REPÚBLICA DE COLOMBIA
SUPERINTENDENCIA DE INDUSTRIA Y COMERCIO

Resolución N° 60446

Ref. Expediente N° NC2017/0002831

Por la cual se resuelve un recurso de reposición

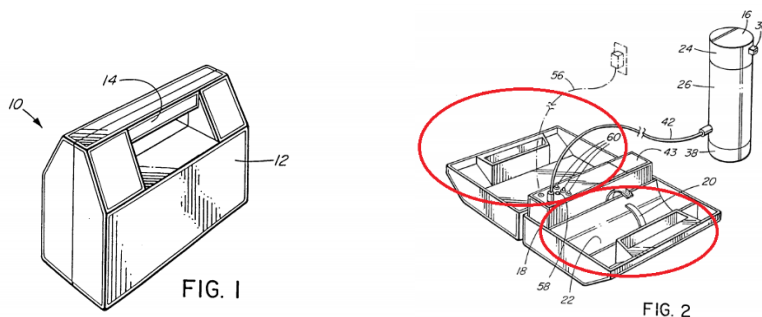
Partiendo del argumento de la recurrente que indica que el documento D1 no menciona que el recipiente es transparente y que está ubicado en la parte superior de la carcasa, es importante mencionar que, dentro del contenido de la resolución No. 69557 el examinador indicó que claramente el documento del estado de la técnica D1 revela que el alojamiento (12), el recipiente (16) y el cartucho de filtro (44) pueden estar hechos de cualquier material adecuado basado en polímero tal como plástico (Párr. 0039), adicionando que es ampliamente conocido en el estado de la técnica el uso de plásticos transparentes¹ para la fabricación de recipientes para contener líquidos, por lo cual, la característica de un recipiente de plástico transparente no proporciona ningún efecto técnico sorprendente al objeto de la invención.

Sin embargo, el documento del estado de la técnica D1 no proporciona indicios que sugieran la ubicación del recipiente plástico en la parte superior de la carcasa; por el contrario como se puede evidenciar en la figura 2, el recipiente (16) corresponde a un recipiente insertable, lo cual difiere completamente de las características técnicas del documento D1.
